Informe Consolidado de Solicitud de Aclaraciones, Rectificaciones y/o Ampliaciones Complementario a la Declaración de Impacto Ambiental del Proyecto "Tendido segundo circuito Línea 2x220 kV Nueva Chuquicamata - Calama"

El presente Informe Consolidado de Solicitud de Aclaraciones, Rectificaciones o Ampliaciones a la Declaración de Impacto Ambiental del proyecto "**Tendido segundo circuito Línea 2x220 kV Nueva Chuquicamata - Calama**", contiene las observaciones generadas en virtud de la revisión de la Adenda.

Imagen N°1: Estructuras existentes.

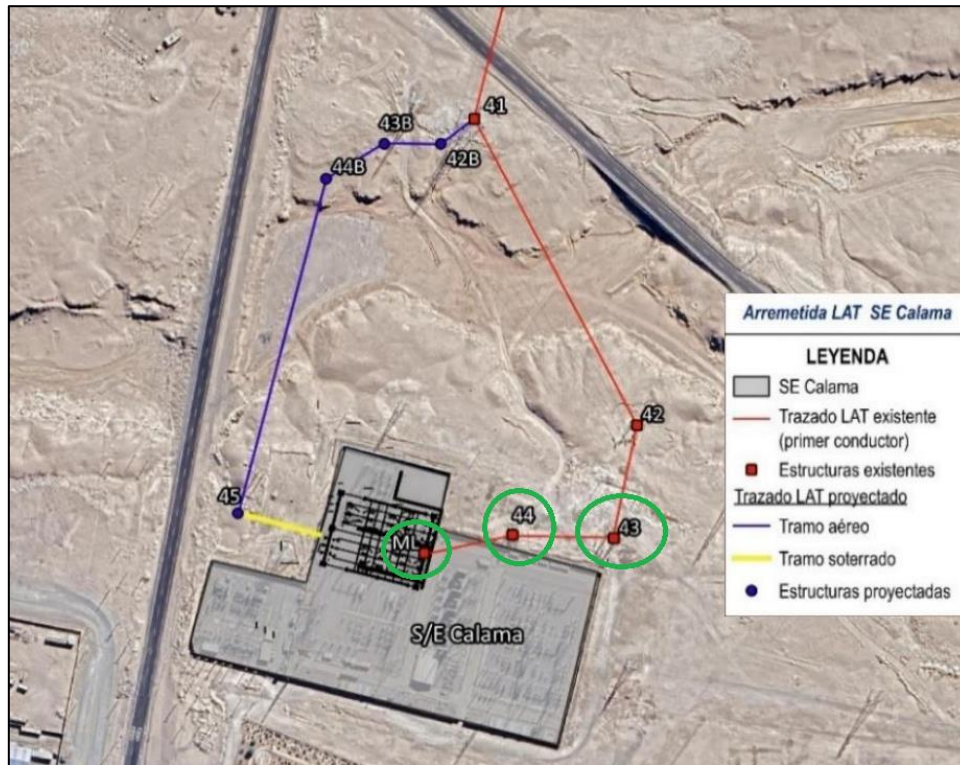
- 1.1.** El Titular en el apartado "Introducción" de la Adenda de la DIA (página 6) señala que *"la mayor parte de las estructuras se encuentran construidas y en operación (42 estructuras existentes), obras correspondientes al proyecto "Nueva Línea 2x220 kV S/E Nueva Chuquicamata – S/E Calama, tendido del primer circuito" aprobado por la RCA 0212/2019"*.

Luego el Titular presenta la figura N°1 (página 7), donde se identifican las estructuras existentes y las proyectadas, sin embargo, a partir de dicha imagen se podría concluir que el número de estructuras existentes sería mayor, ya que se identifican estructuras con la numeración 43, 44 y ML (ver imagen N°1 de este documento).

Por lo anterior, se solicita al Titular aclarar el número de estructuras existentes, y en caso de que corresponda, presentar imagen actualizada de las estructuras existentes y las proyectadas.
